**3. Änderung des Flächennutzungsplanes  
für die Ortslage Heimerzheim**

**im Parallelverfahren zur Aufstellung des  
Bebauungsplanes Heimerzheim Hz 32 „Metternicher  
Weg“**

# Wesentliche umweltbezogene Stellungnahmen und deren Abwägung im Rahmen der frühzeitigen Beteiligung

## 3. Änderung des Flächennutzungsplanes, Ortsteil Heimerzheim, „Metternicher Weg“ Frühzeitige Beteiligung der Behörden und sonstigen Träger öffentlicher Belange § 4 (1) BauGB

Stellungnahme  
Boq

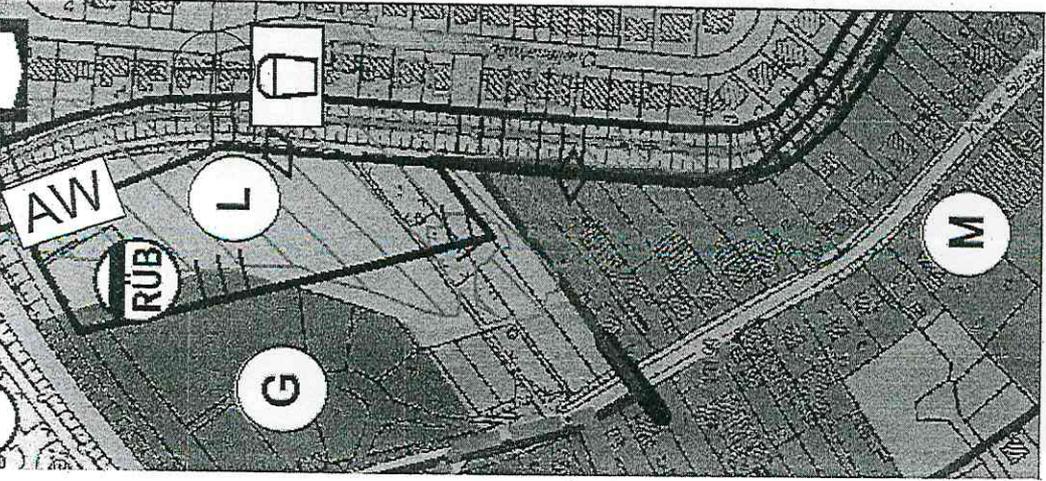
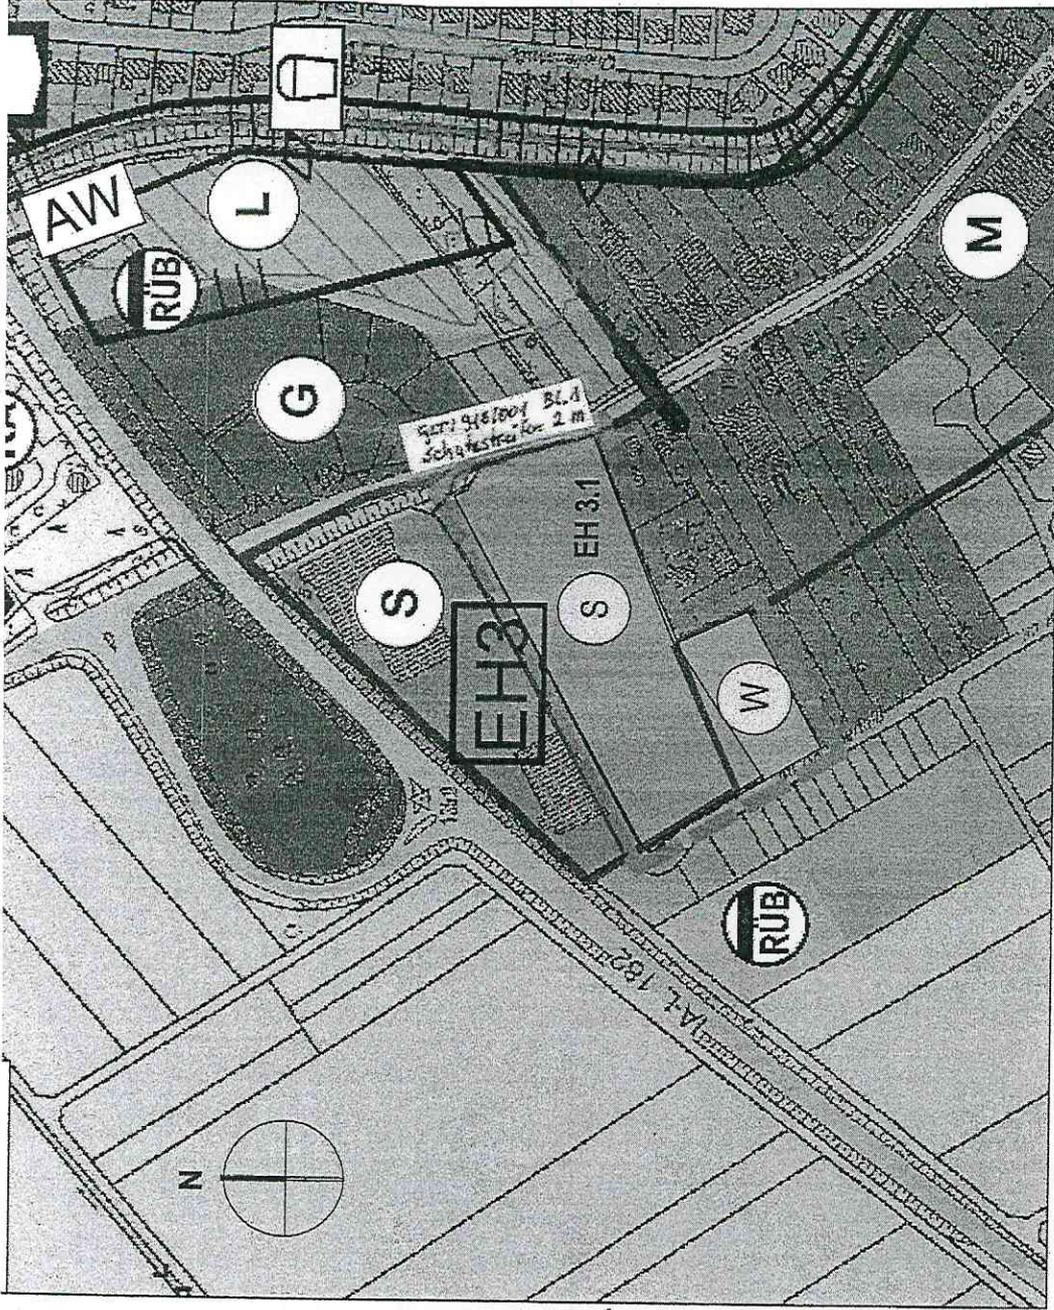
Der Verlauf der Kabelschutzrohranlage ist anhand des Trassierungsplanes in den Flächennutzungsplan zu übernehmen, in der Begründung entsprechend zu erwähnen und in der Legende zu erläutern.

Bei der Änderung des Flächennutzungsplans beachten Sie bitte das beiliegende für die Kabelschutzrohranlage der GasLINE GmbH ebenfalls geltende Merkblatt der Open Grid Europe GmbH zur Aufstellung von Flächennutzungsplänen und Bebauungsplänen.
